Projet de parc éolien sur la commune de Saint-Vaast-en-Cambrésis

Réponse à l'avis de la MRAE du 20/08/2018

Ferme éolienne du Beau Gui
233 rue du Faubourg Saint-Martin
75010 PARIS

FIGURE 65 : SYNTHÈSE SUR LA SENSIBILITÉ ÉCOLOGIQUE DE LA ZONE D'IMPLANTATION POTENTIELLE

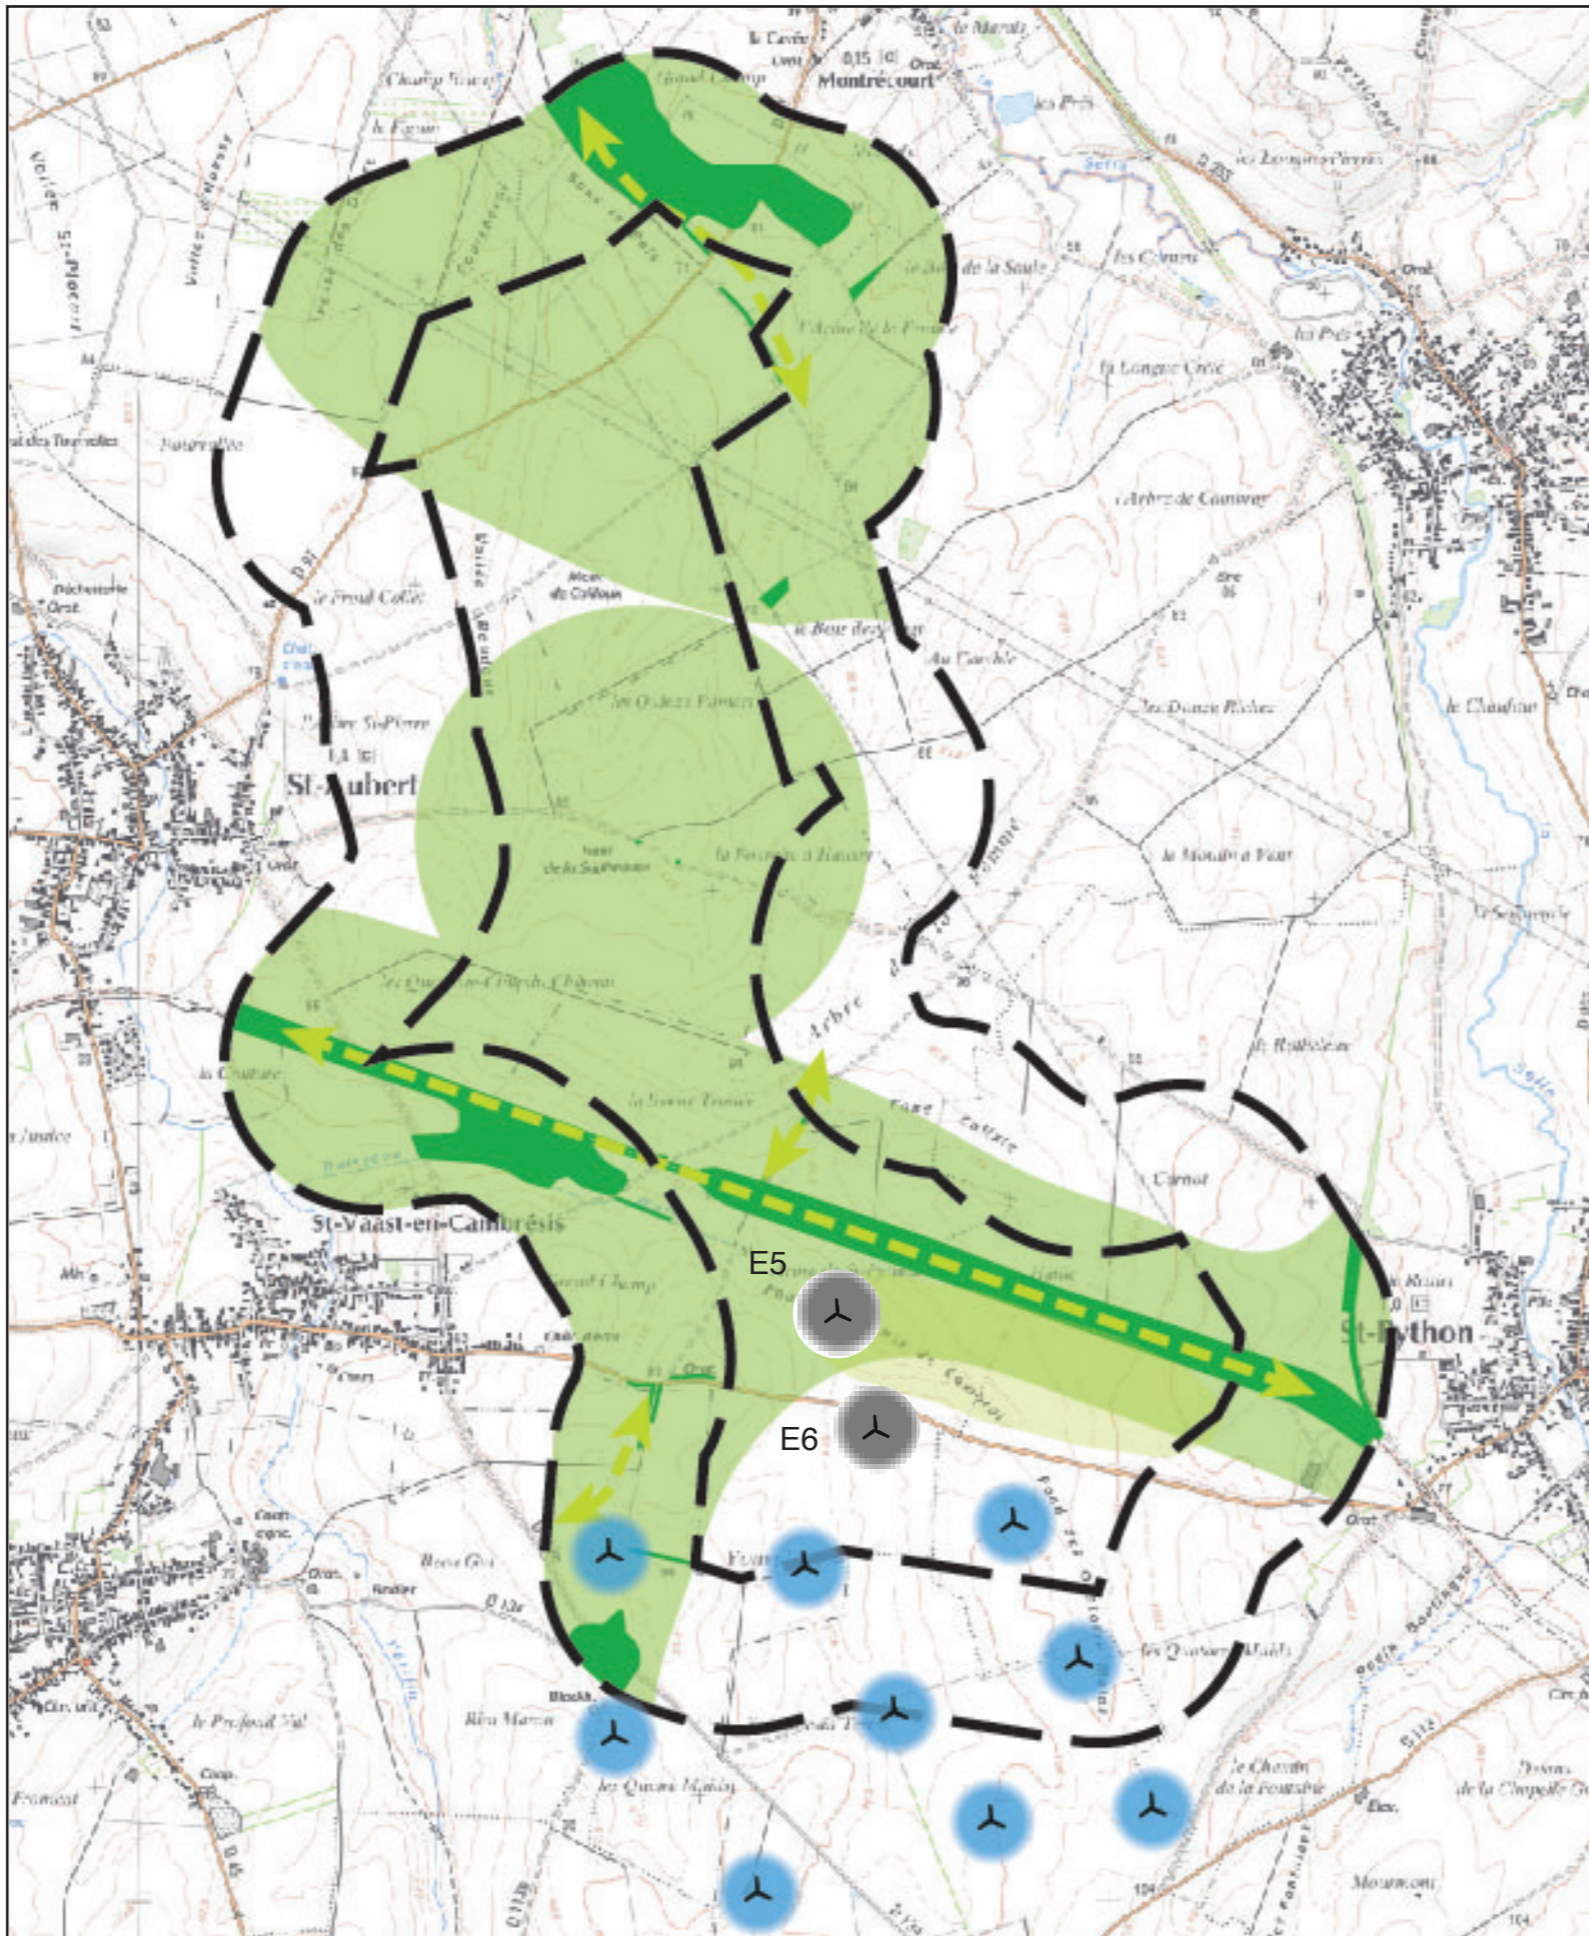
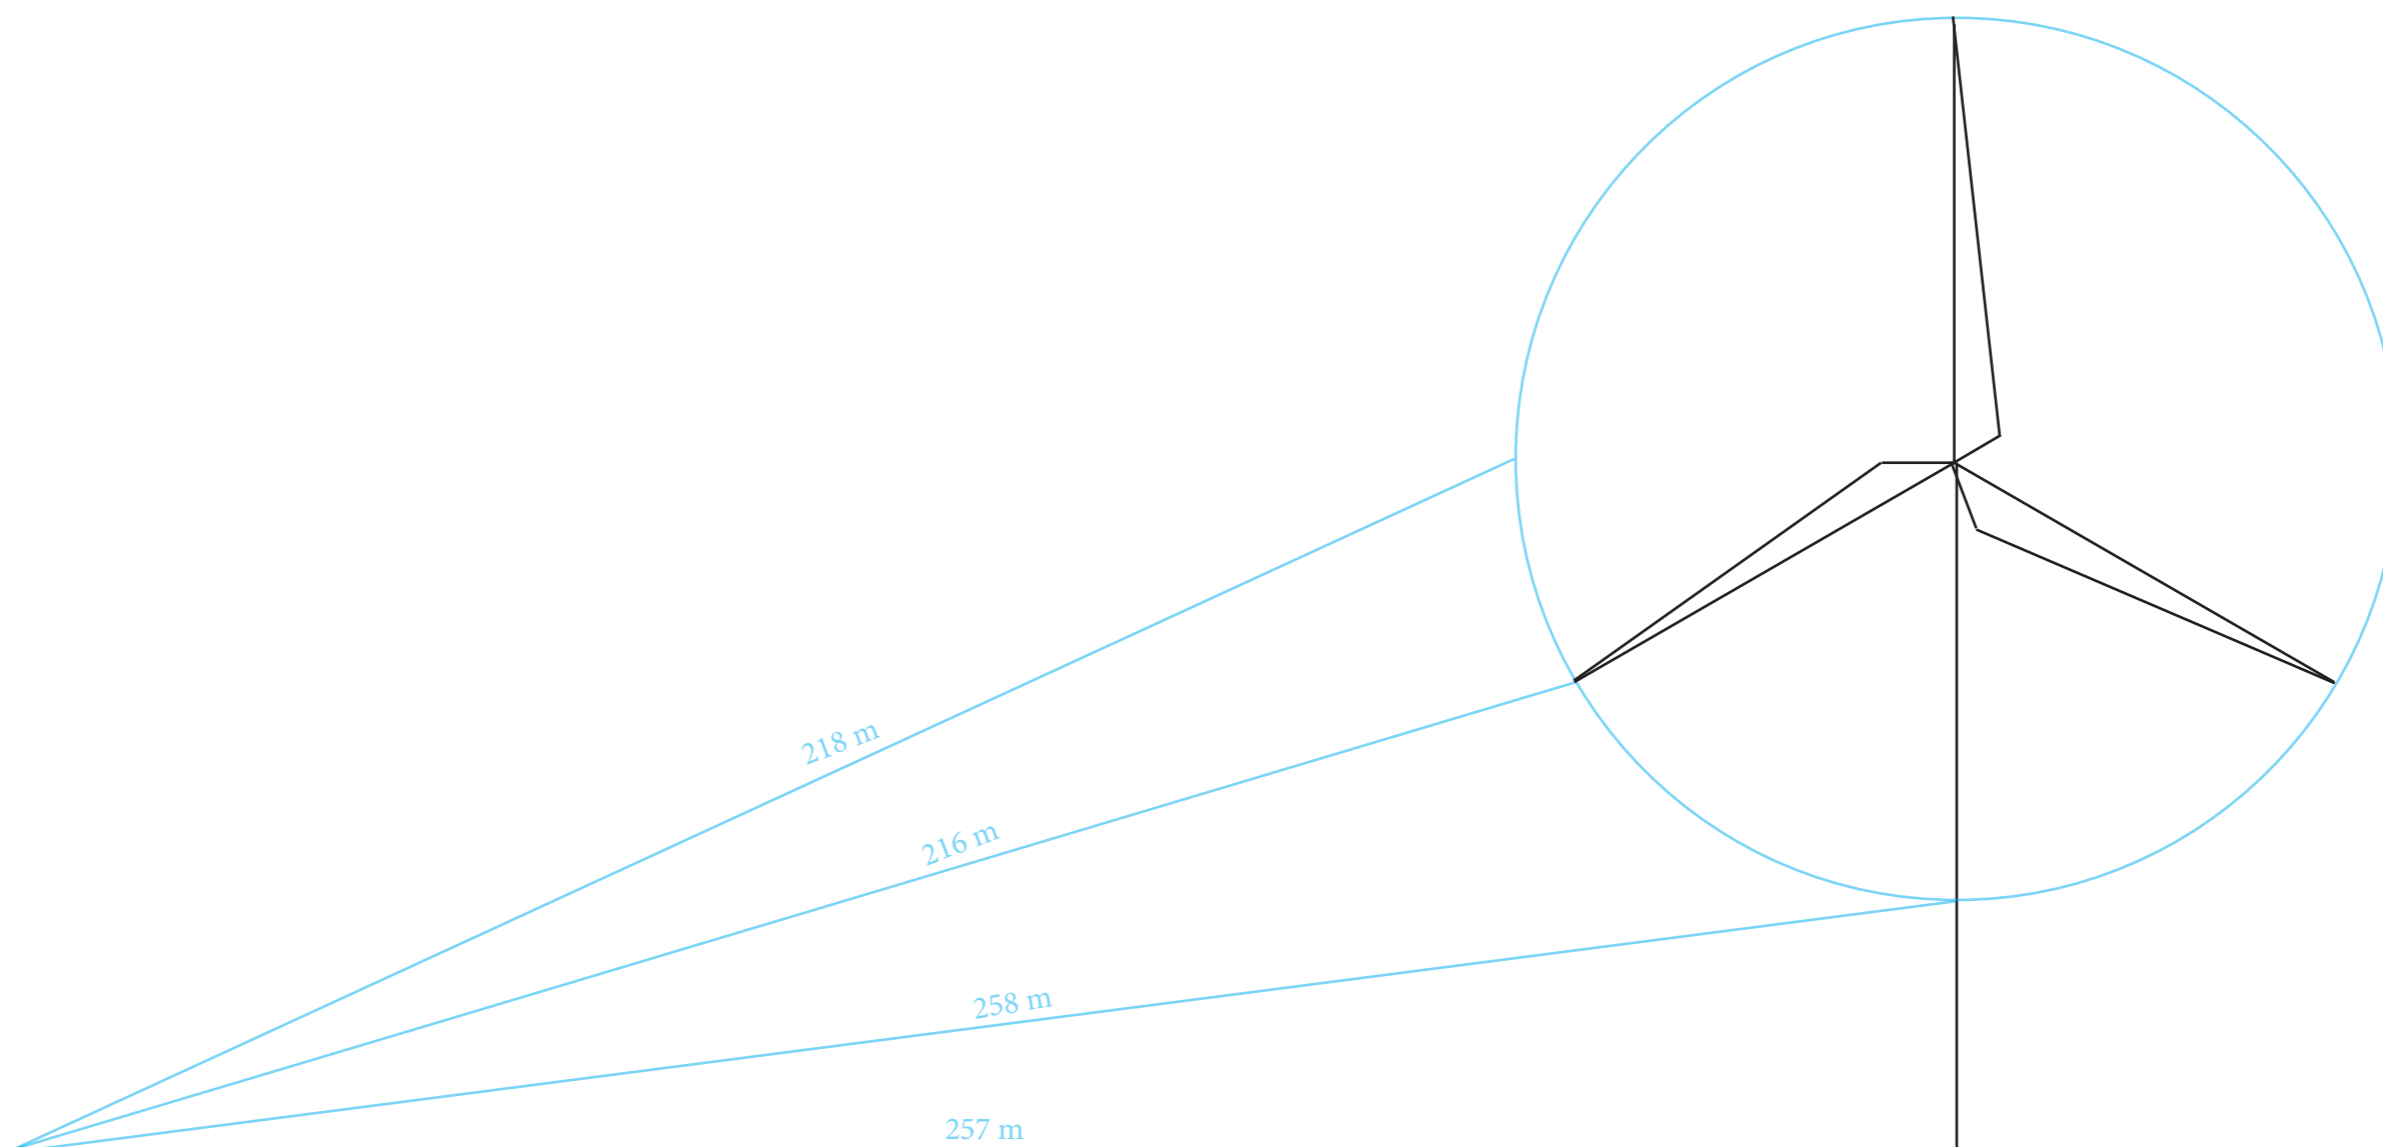
« L'autorité environnementale recommande également de présenter une carte de synthèse des enjeux écologiques indiquant l'emplacement des 2 éoliennes du projet. »

La carte est présentée en annexe III.
